浜岡原子力発電所 敷地の地質・地質構造（コメント回答）

2022年2月25日

コメント回答の概要（1 / 2）

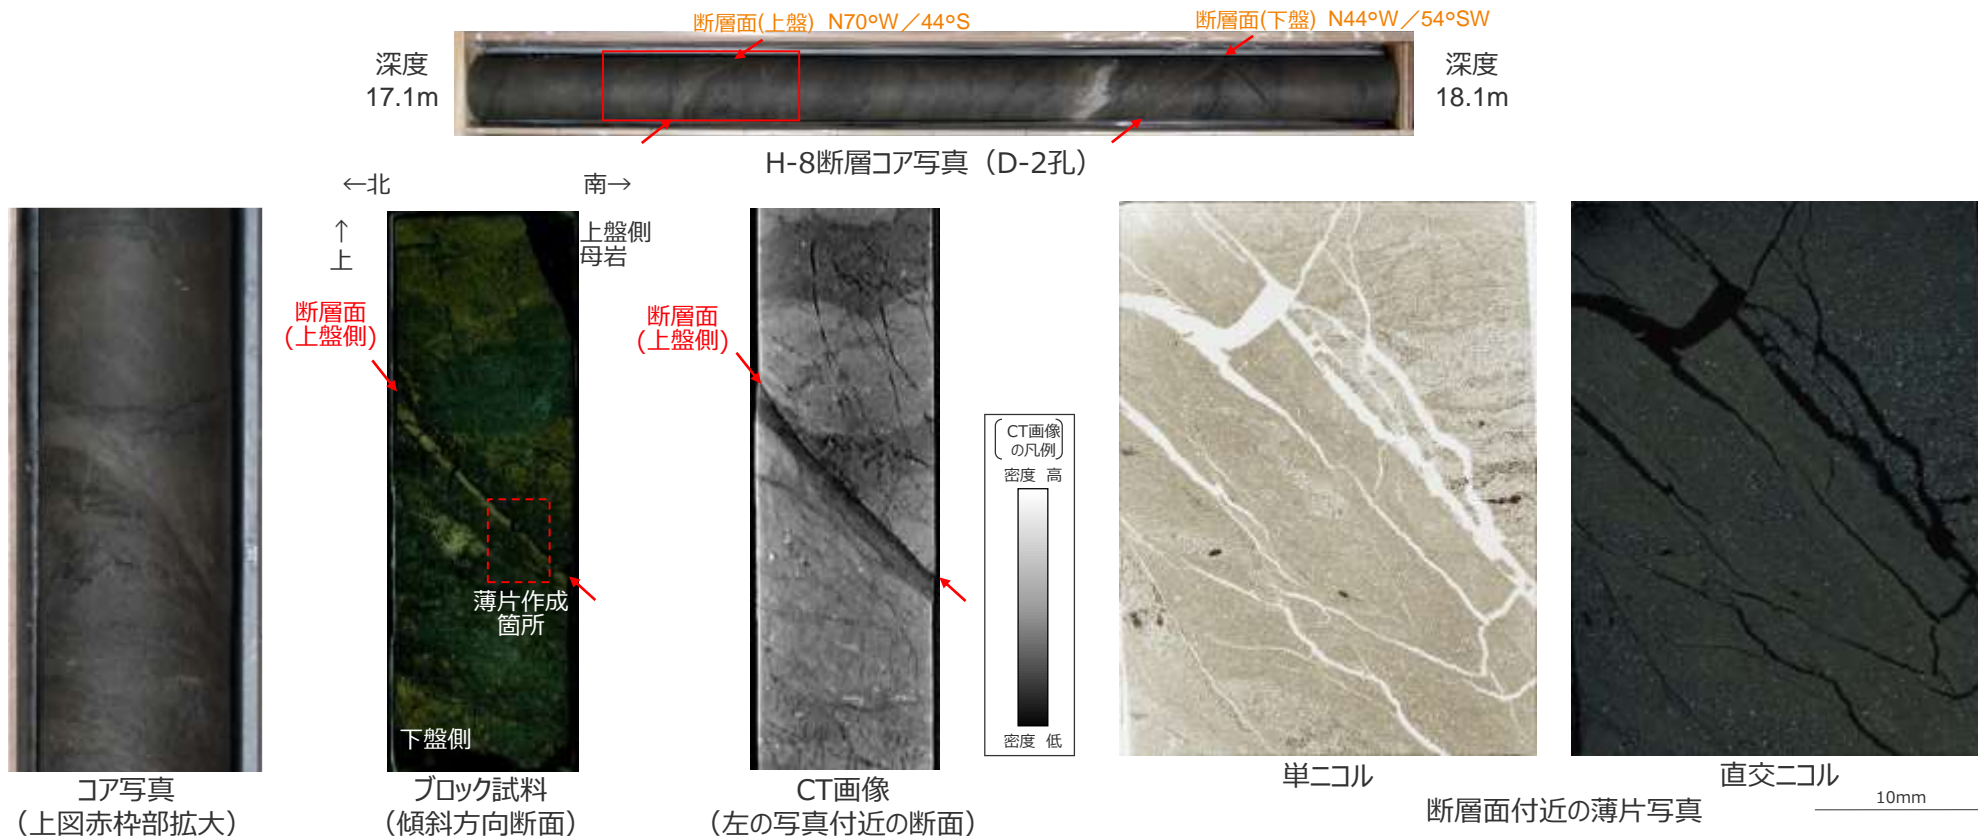
- H-8断層の追加調査として、H-8断層を確認し、採取した試料を用いてH-m4~H-m0, H-1~H-7, H-9断層と同項目の観察・試料分析を行った。
- H-8断層の確認にあたっては、既往ボーリング (W24, W24', W24''孔) により、H断層系と同性状の断層が確認できており、この断層がH-8断層である可能性が高いと考えられることから、この断層が有意に大きい落差 (10m程度以上) を持つこと示すため、断層の上盤側及び下盤側の鍵層について調査した。
- 断層の観察・試料分析にあたっては、新鮮な試料が必要となることから、上記既往ボーリング調査地点付近において新たに試料採取用のボーリング (D-2孔) を実施し、上記鍵層の調査についても同孔のコアを用いて実施した。

- いずれの観察・試料分析においても、H-8断層はH-8以外の断層と類似した性状を示すことを確認した。

H断層系分布図 (水平断面)

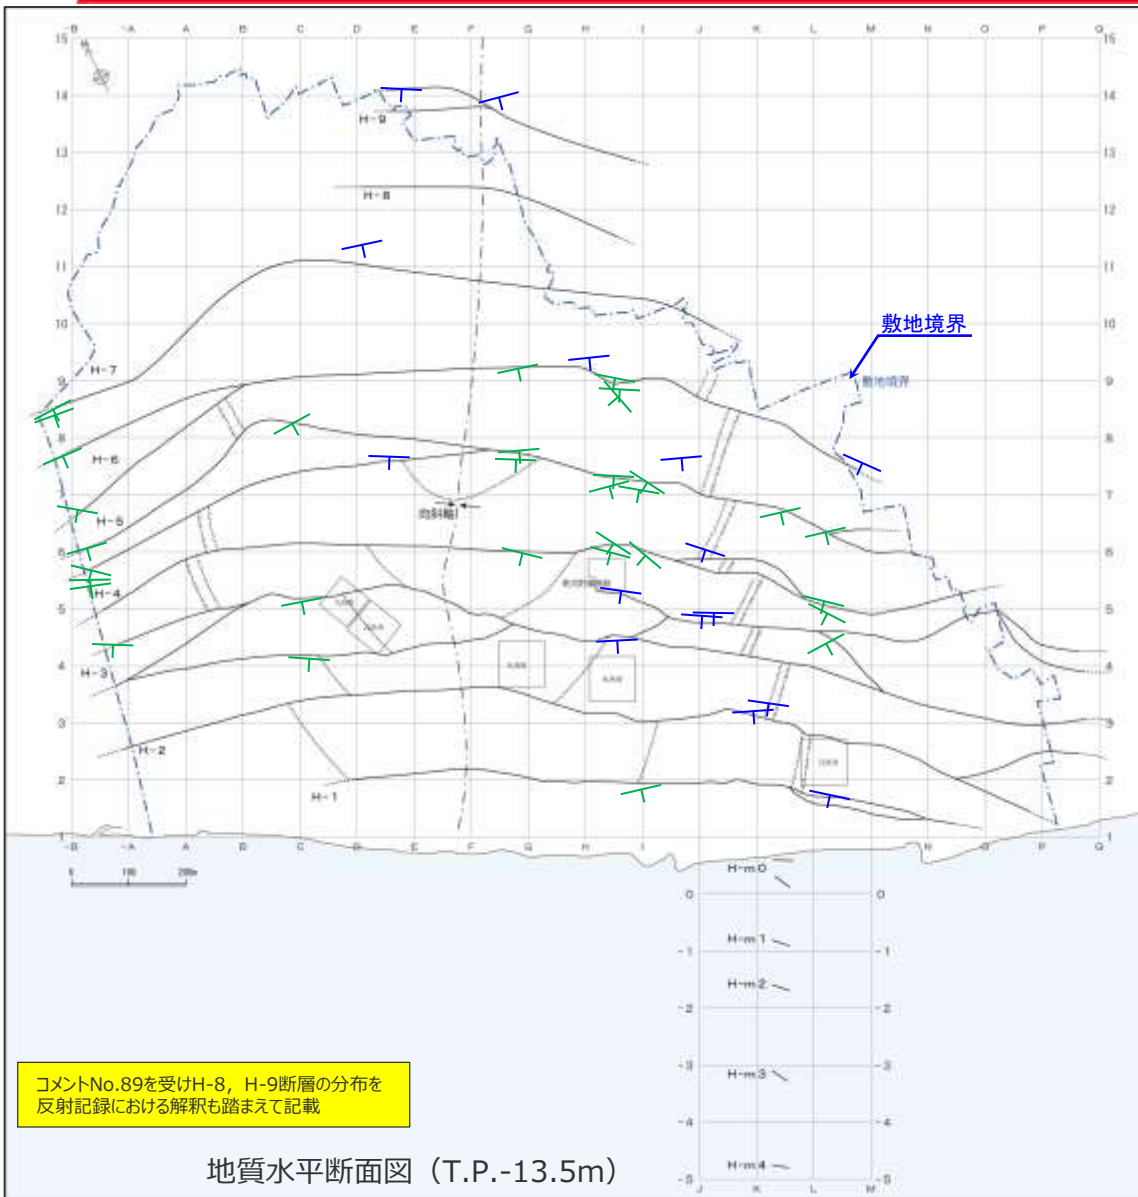
コメントNo.89を受け下線部を修正

- 露頭調査及びボーリング調査より、鍵層の落差・連続性、断層性状、一部BHTVによる断層の走向・傾斜に基づき、H断層系の分布を推定した。さらに、敷地北側のボーリング・露頭データのない範囲については、反射法地震探査記録も用い、H-8, H-9断層の位置を推定した。
- H断層系は、走向N40~80°Wで、海岸線 (N60°W) とほぼ平行に互いに50~150m程度の間隔で、敷地を含む汀線から陸側約1,500mの地点にかけて9本が、汀線から沖合約600mの取水塔にかけて5本が分布することが確認されている。
- これら確認されたH断層系について、陸域については海側より、H-1, H-2, H-3...H-9断層と、海域については陸側より、H-m0, H-m1...H-m4断層と呼称する*。*分岐と考えられるものは同一の附番としている。
- H断層系のうち、約1km以上の線形が確認できているH-1~H-7断層は、直線的に連続せず、向斜軸部付近を中心に南 (海側) に開いた緩い弧状を呈す。
- なお、H断層系はいずれも本図範囲より東西方向へ延長するものと考えられる。

コメントNo.89を受けH-8, H-9断層の分布を
反射記録における解釈も踏まえて記載

地質水平断面図 (T.P.-13.5m)

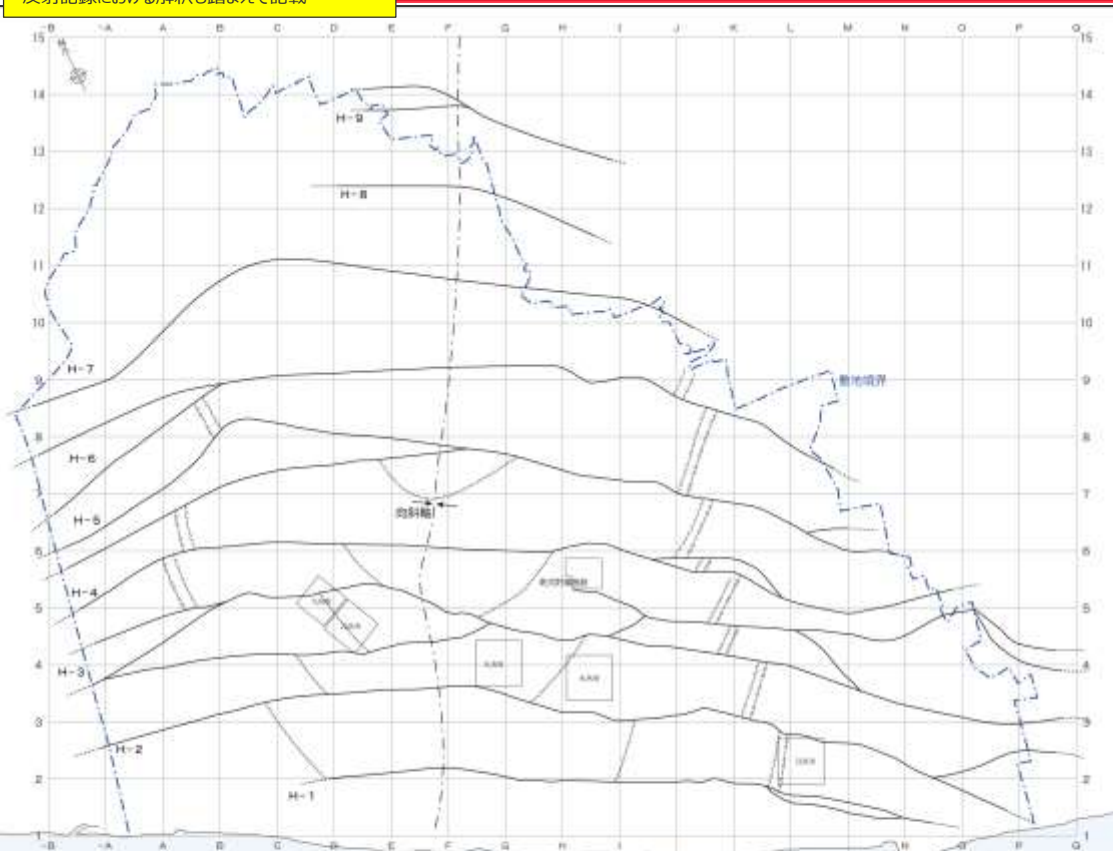
コメントNo.89を受けH-8、H-9断層の分布を
反射記録における解釈も踏まえて記載

コメントNo.89を受け下線部を修正

4.1 H断層系の分布形態のまとめ

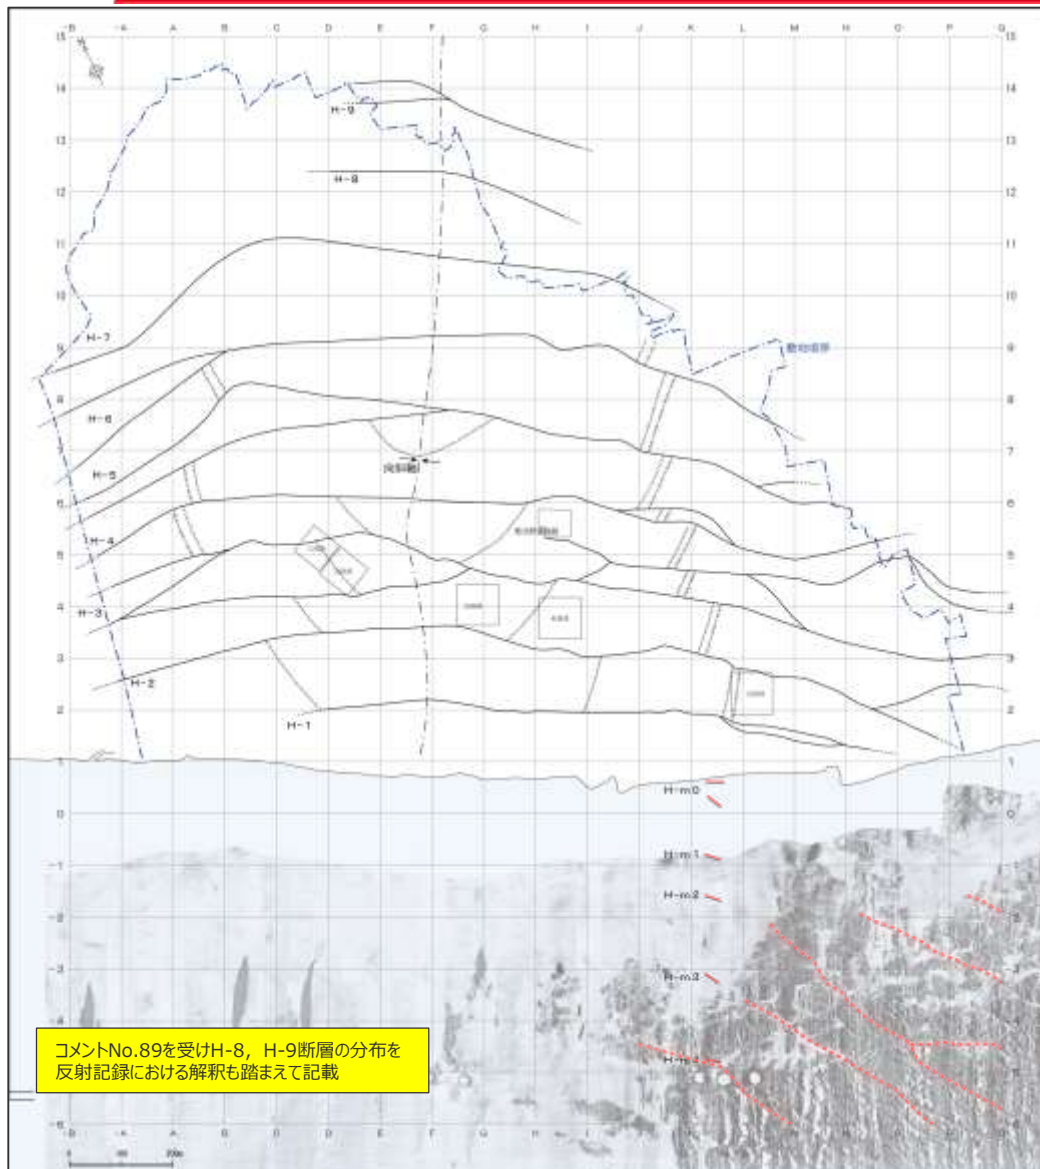
コメントNo.89を受け下線部を修正
